Umsagnir um tillögu til þingsályktunar um fimm ára samgönguáætlun fyrir árin 2019-2023, 172.mál og fimmtán ára samgönguáætlun fyrir árin 2019-2033 , 173.mál.

## Umsagnir frá Sveitarstjórn Dalvíkurbyggðar

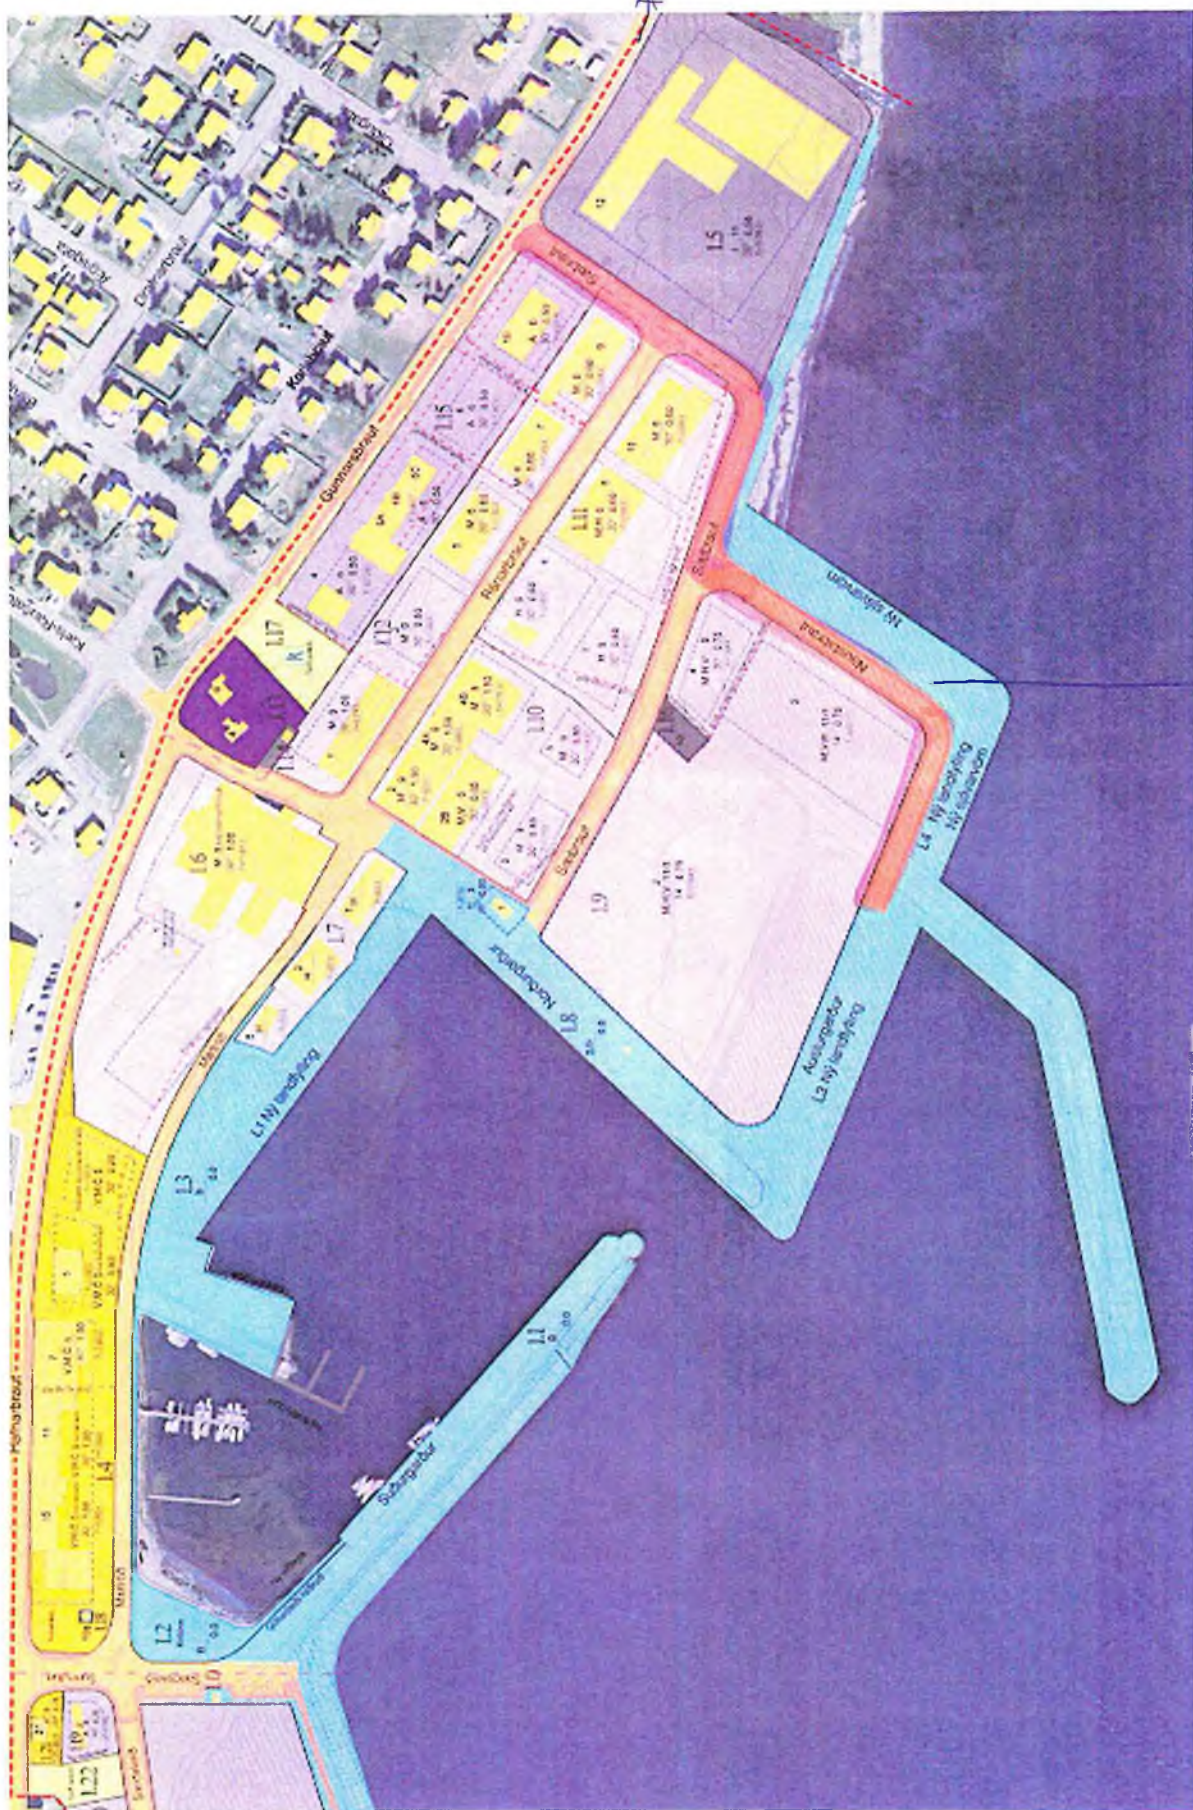
**Þjóðvegur í þéttbýli og þjóðvegur að Dalvíkurhöfn** – Dalvíkurbyggð óskar eftir því að skilgreindur verði þjóðvegur að Dalvíkurhöfn eins og að öðrum höfnum landsins. Þjóðvegurinn verði um Sjávarbraut meðfram sjávarvörn að austurgarði sem verður aðal uppskipunarsvæði Dalvíkurhafnar eftir uppbyggingu hafnarmannvirkja á Dalvík. Sjá meðf.deiliskipulagsklippu, svokölluð Naustabraut. Lokið verði endurbótum á þjóðvegi 1 sem liggur í gegnum Dalvík.

Sæbraut / Naustabraut — Verði skilgreint sem Pjótvegur.
